Réponses à l'avis de la MRAe

Projet de parc photovoltaïque

Commune d'Ussel

Lieu-dit « Rue des Moulins »

Plan d'implantation en fonction des enjeux écologiques

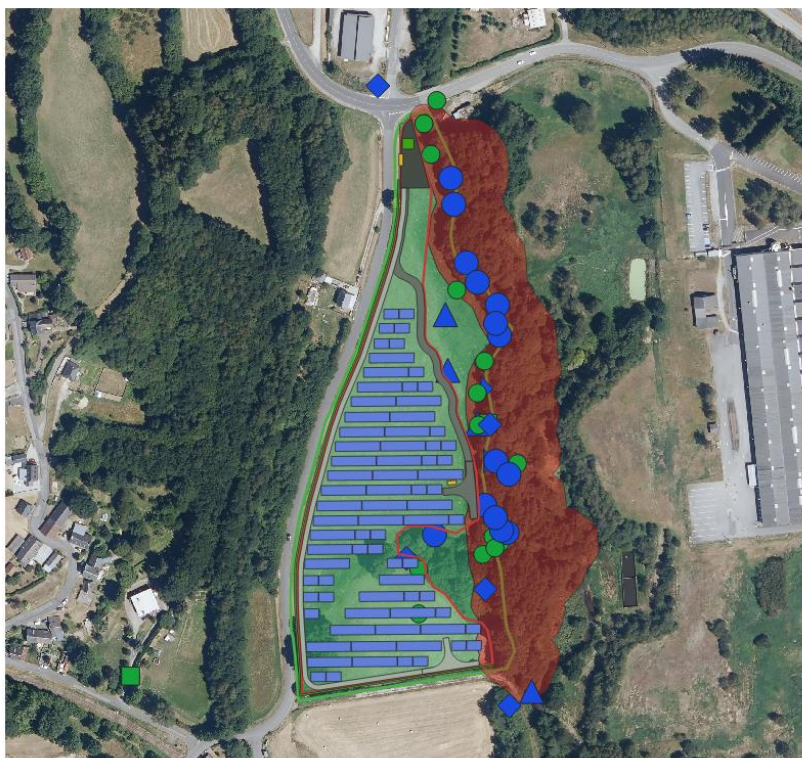
Superposer le plan masse du projet sur cette carte.

Le plan de masse final évite la ripisylve (ainsi qu'une marge de 22 à 60 mètres autour d'elle), où se situent les quasi-totalité des enjeux écologiques.

Plan d'implantation en fonction des zones humides

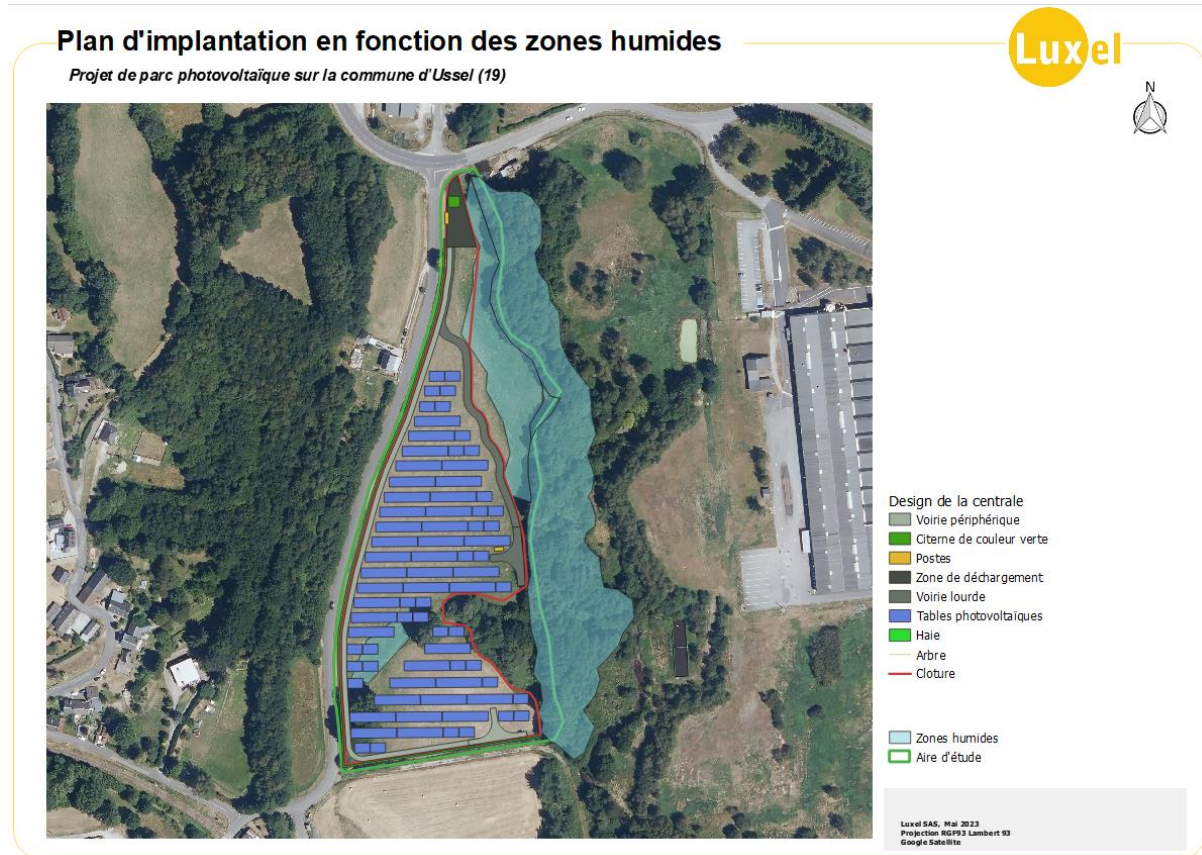
Justifier l'absence d'évitement des secteurs les plus sensibles.

Les secteurs les plus sensibles identifiés sur site correspondent à la ripisylve à l'Est, et aux zones humides situées le long de la ripisylve, et au sud du site.

Ces milieux sensibles ainsi que leurs enjeux intrinsèques ont été pris en compte. Le choix a été fait de modifier le plan d'implantation initial et de les éviter. Ainsi, la ripisylve est préservée en totalité ; et en ce qui concerne les zones humides identifiées, elles sont évitées à hauteur de 98,4 % de leur surface totale.

Zones humides au sein de l'aire d'étude

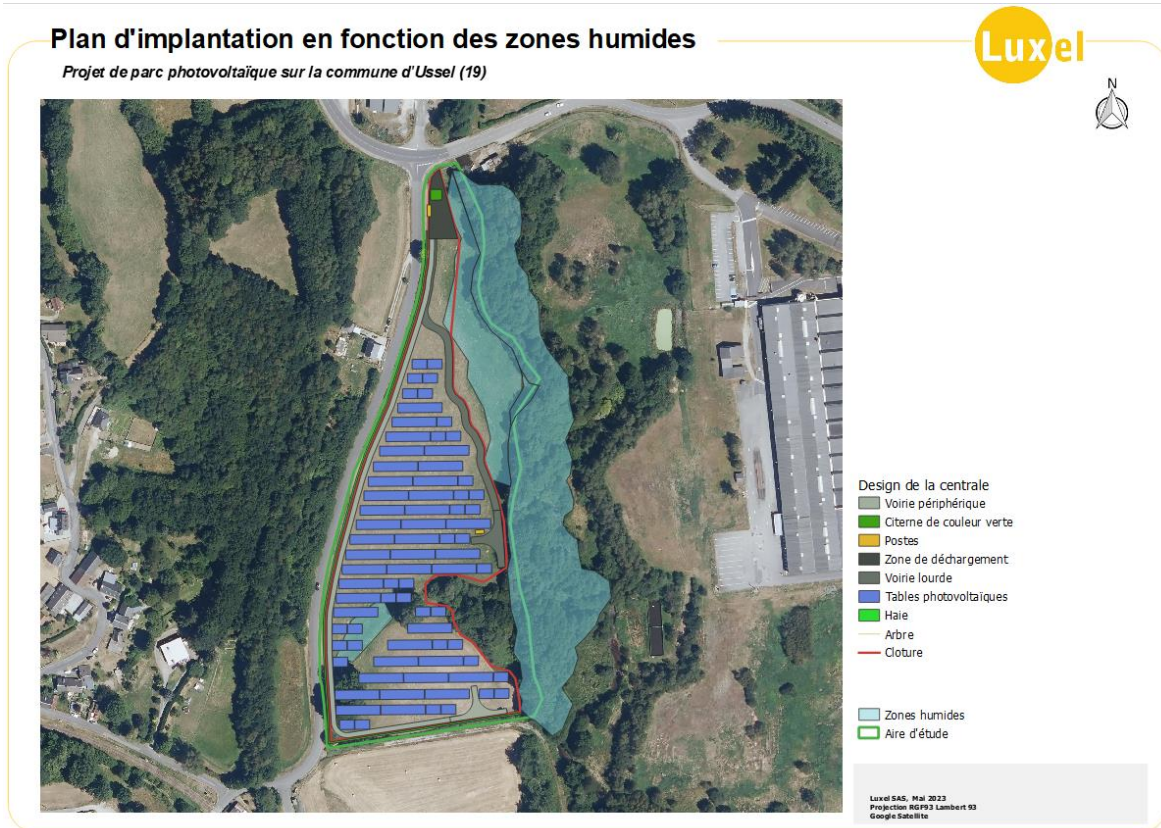
Superposer le plan masse du projet sur cette carte

La présence de zones humides a été prise en compte dans la définition du projet. Le plan de masse a été revu afin d'éviter un maximum ces milieux sensibles : *Chapitre IV – Impacts et mesures, 3.3.3 en phase exploitation, p. 150 et 3.5 Synthèse des mesures associées aux impacts sur la biodiversité.*

Ainsi, l'objectif a été de prévoir une implantation en dehors des zones humides. Le design d'implantation a donc été revu plusieurs fois et permet finalement d'éviter 98,4 % de la surface totale de zone humide. Le peu de zone humide non évité correspond à une prairie identifiée comme humide sur critère pédologique où seront implantés des panneaux. L'espacement entre les rangs de panneaux et panneaux eux-mêmes permet une bonne transparence hydraulique. La surface imperméabilisée correspond à la surface de pieux qui est négligeable (environ 0,3 m² au total sur la zone humide).

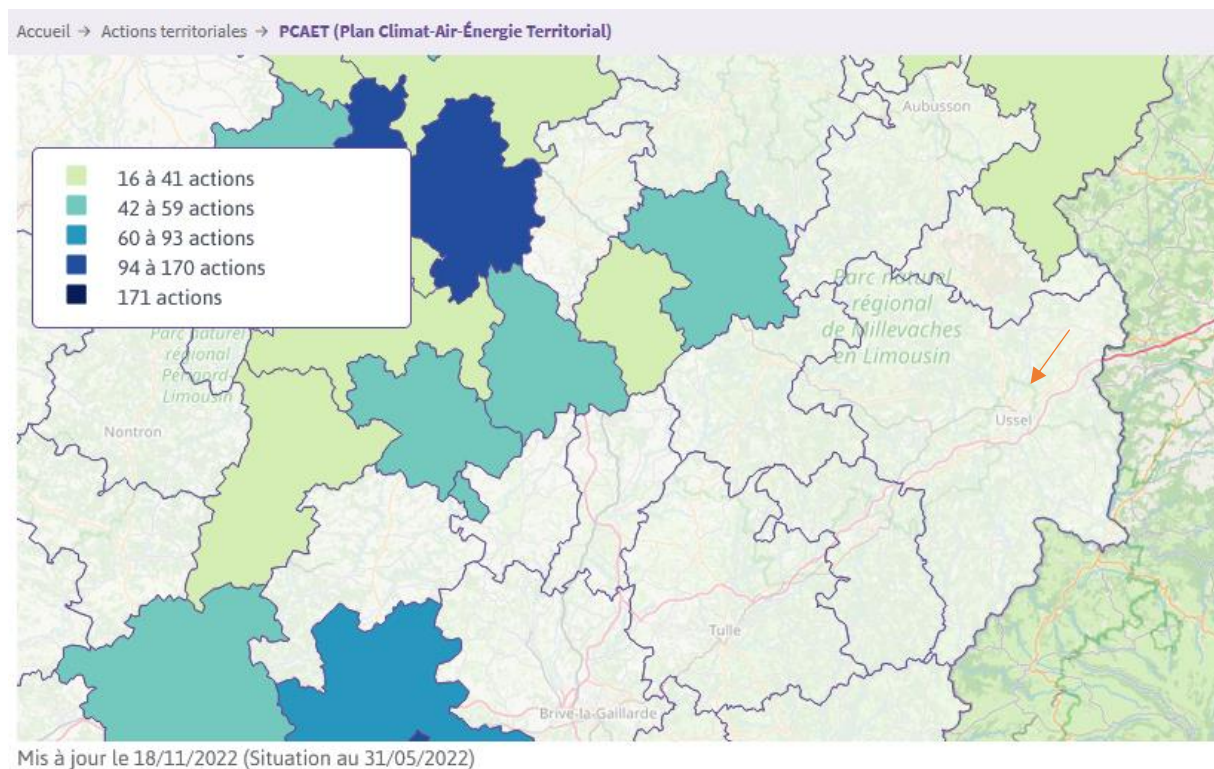
En cas d'évolution du document d'urbanisme en vigueur sur le territoire impacté par le projet, de garantir qu'au sein du document d'urbanisme, la préservation des secteurs sensibles identifiés (zones humides, habitats d'espèces protégées) sera assurée par un zonage adapté, une orientation d'aménagement, ou tout autre type de protection. Les modifications apportées au document d'urbanisme doivent intégrer de possibles évolutions du projet, voire son abandon et la mise en œuvre d'un autre projet

Le projet s'implante au droit de la zone AUph dont le règlement autorise la production d'énergie. La zone N est quant à elle évitée. La haie repérée au document graphique est évitée.
